## Modernisation de l'électronique PCB

Modèle	PNC	Ancienne réf. pièce dét.	Nouvelle réf. pièce dét.
IGV 658.0	911 897 004	42 68 07	42 68 07

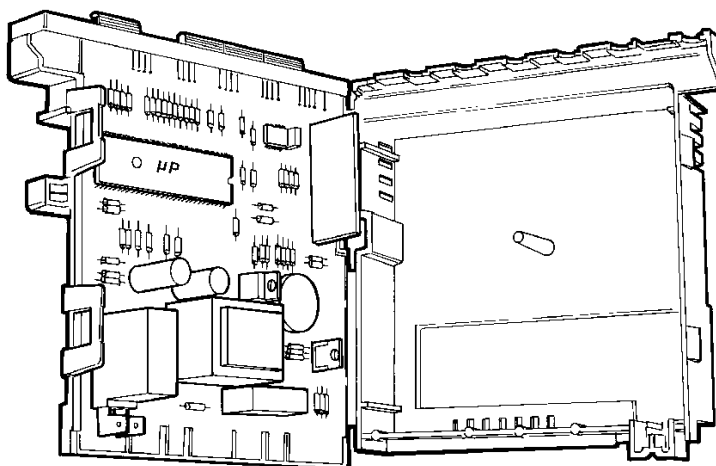
A compter du numéro de série 911 ... (mars 1999), les modèles suivants ont été équipés d'une nouvelle électronique. L'électronique a été modifiée afin d'obtenir un meilleur résultat de lavage.

La modification ne concerne que la partie logiciel de l'électronique, qui a été conformée aux exigences des différents marchés.

- Le programme normal n°3 a été modifié (au lieu du pré lavage froid, l'appareil exécute un pré lavage chaud à 42°C).
- Les fonctions de lavage ont été modifiées dans certaines phases de programme.
- Les temps de lavage ont également été modifiés dans certaines étapes de programme.

L'ancienne électronique peut être remplacée par la nouvelle.  
Une fois les stocks résiduels épuisés, c'est la nouvelle électronique qui sera automatiquement livrée.  
La référence pièce détachée demeure inchangée.
